## 2. Anfragenbeantwortung vom 19.08.2019

**Name der Auftraggeberin:** Marktgemeinde Maria Enzersdorf  
Rathaus, Hauptstraße 37  
2344 Maria Enzersdorf

**Bezeichnung des Auftrags:** Erneuerung und Wartung der öffentlichen Beleuchtung  
Maria Enzersdorf (Bauftrag)

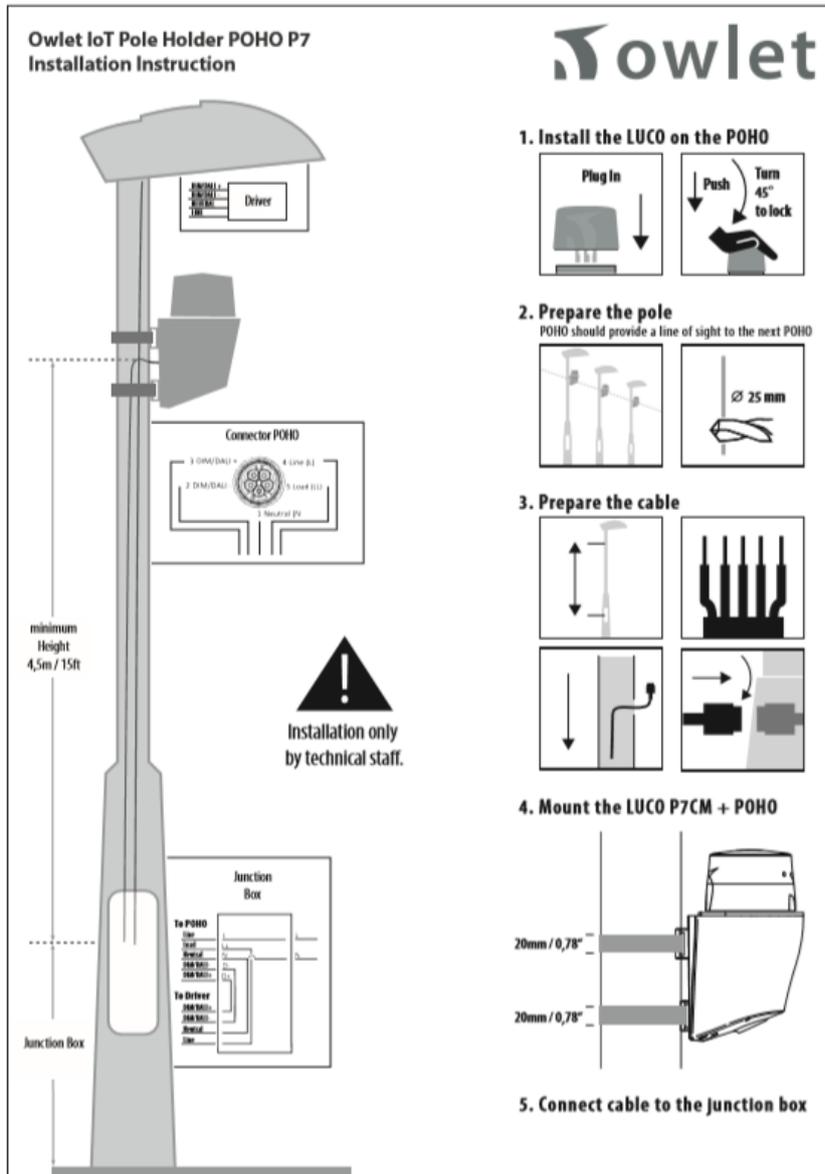
Teil B-2 Leistungsverzeichnis – Pos. 10 08 08 92F und 10 08 08 95F

*Energiekabel TS 2 bzw. 5 x2,5 in bestehenden Mast einziehen Energiekabel 2x bzw. 5x2,5 in bestehenden Mast einziehen Das angegebene Kabel für Innenverkabelung Mast (von KÜK zu Leuchte) ist in bestehenden Mast einzuziehen und ordnungsgemäß zu befestigen (Zugentlastung).*

Nach beiliegendem Datenblatt der Fa. Schreder [Schreder-Owlet-IoT-PoleHolder-P7P-Installation-instructions.pdf] muss nur ein Energiekabel 5x2,5mm<sup>2</sup> (bei SK II) eingezogen werden. Wir gehen davon aus, dass die Kabeldurchführungen in den Bestandsleuchten diese Kabeldurchmesser zulassen. Wir bitten um Aufklärung, wofür die ausgeschriebene Pos. 10 08 08 92F geplant wurde.

Diese Position bezieht sich auf die Verkabelung nicht zur Leuchte, sondern vom PoleHolder zum KÜK.

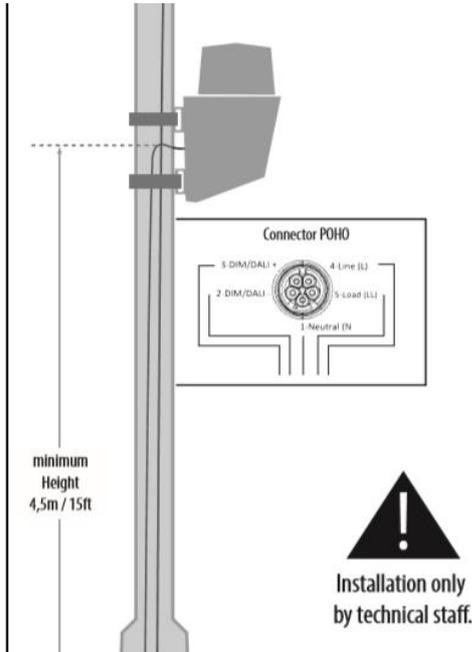
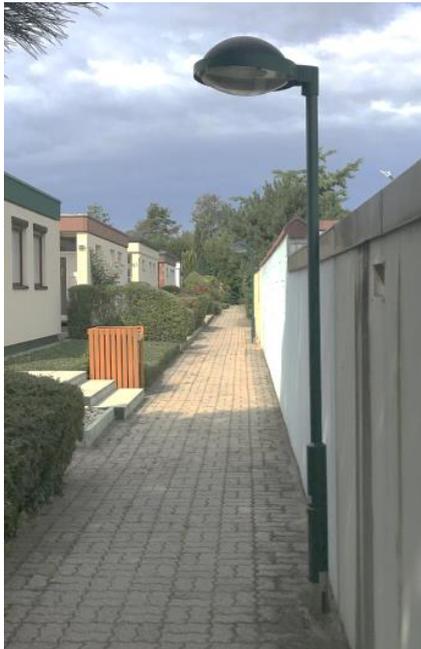
Teil B-2 Leistungsverzeichnis Pos. 11 11 33 75 A *Mastloch für Kabeldurchführung IoT-Regelgerät herstelle.*

Wie erfolgt die Einbindung der IoT Komponenten bei Masten mit sehr geringen Lichtpunkthöhen (hier kann die empfohlene Montagehöhe lt. Hersteller nicht eingehalten werden) bzw. müssen bei Masten mit 2-fach Ausleger wirklich zwei Poleholder montiert werden?

Bei Masten mit sehr geringer Lichtpunkthöhe werden die PoleHolder direkt unter dem Leuchten Ansatzstutzen montiert, entgegen der empfohlenen Montagehöhe des Herstellers. Bei Masten mit einem 2-fach Ausleger müssen zwei PoleHolder montiert werden, da jede einzelne Leuchte angesteuert werden muss.
